Tilsynsrapport til offentliggørelse

Tilsynsrapport

Virksomhedens navn	Audebo Miljøcenter
Virksomhedens adresse	Hagesholmvej 7, 4520 Svinninge
CVR nummer	13507406
Virksomhedstype	Hovedaktivitet: 5.4 Deponeringsanlæg >10 t/dag eller kap. >25.000 t Biaktiviteter: 5.3b Nyttiggørelse eller en blanding af nyttiggørelse og bortskaffelse af ikke-farligt affald, hvor kapaciteten er større end 75 tons/dag, og hvorunder en eller flere af følgende aktiviteter finder sted, dog undtaget aktiviteter omfattet af Rådets direktiv 91/271/EØF om rensning af by spildevand: i) Biologisk behandling ii) Forbehandling af affald med henblik på forbrænding eller medforbrænding ii) Behandling af slagger og aske. iv) Behandling i shreddere af metalaffald, herunder affald af elektrisk og elektronisk udstyr og udrangerede køretøjer og deres komponenter. (s) K212 Anlæg for midlertidig oplagring af ikke-farligt affald eller affald af elektrisk og elektronisk udstyr forud for nyttiggørelse eller bortskaffelse med en kapacitet for tilførsel af affald på 30 tons om dagen eller med mere end 4 containere med et samlet volumen på mindst 30 m³.

Figur 7. Pladsens østlige side. Affald udenfor pladsen, manglende hegn. Placering af intern kanal markeret med blå.

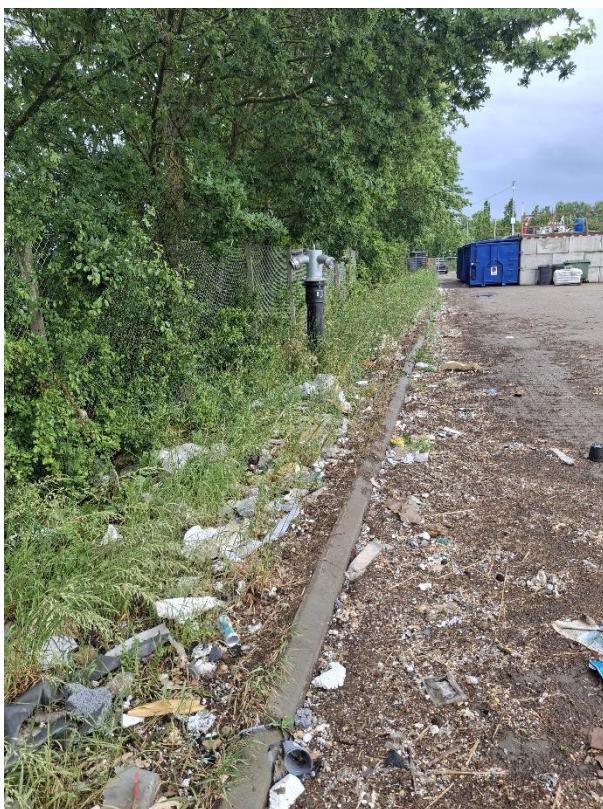
Affaldshåndteringspladsens østlige side grænser op mod en intern kanal. Pladsen som ses på figurer 6 og 7 er delvist afskærmet med "betonklodser", men en stor del af pladsen mod den interne kanal står "åben".

Virksomheden oplyste, at det er planlagt etablering af hegn rundt om pladsen. Miljøstyrelsen forventer at indskærpe vilkår 13.3 om indretning samt vilkår 2.7 og vilkår 2.8 om hegn i revideret miljøgodkendelse af 30. september 2005.
